LAPORAN QUALITY AUDIT & CROSS-CHECK DETAILING GAMBAR

Verifikasi Kesalahan Notasi, Tagging & Anomali Detailing Sebelum Rilis Lapangan

Nama Proyek:	NUAS-FT-PN-PJ4 (Pos Jaga & Parkir Motor)	**Tanggal Audit:**	09 Oktober 2026
Paket Dokumen:	05. Gambar For Tender / Konstruksi	**Reviewer:**	Site Engineer (BIM Quality Audit)
File Model:	NUAS-FT-PN-PJ4.rvt	**Status:**	**PERLU PERBAIKAN NOTASI**

TEMUAN #2: TYPO SPASI PADA PARAMETER TYPE MARK BALOK (SHEET PJ-12)

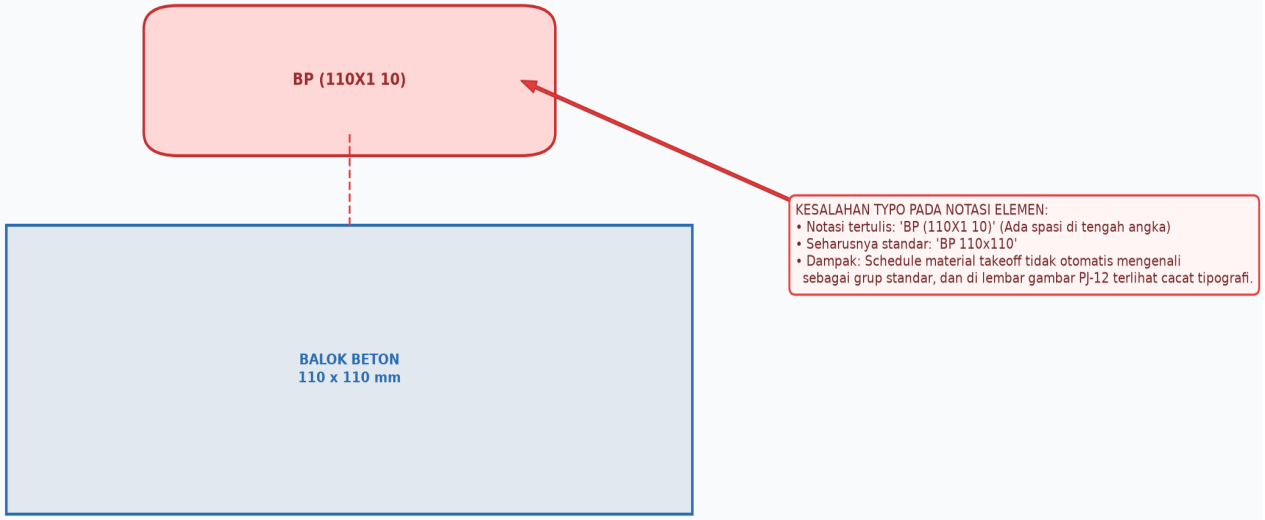
Lokasi Elemen ID: 1591423 | Tipe: BP 110x110 | View: DENAH PONDASI & SLOOF

TEMUAN #4: ANOMALI URUTAN LEMBAR GAMBAR STRUKTUR (PJ - 12 DENAH PONDASI)

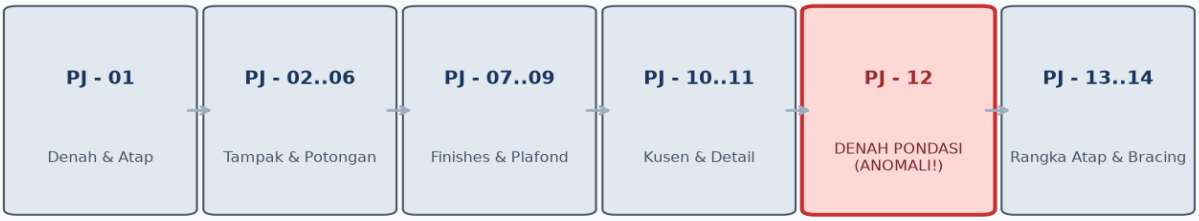
Pondasi berada di nomor 12 di antara detail kusen dan rangka atap. Seharusnya ditempatkan berurutan di kelompok Struktur.
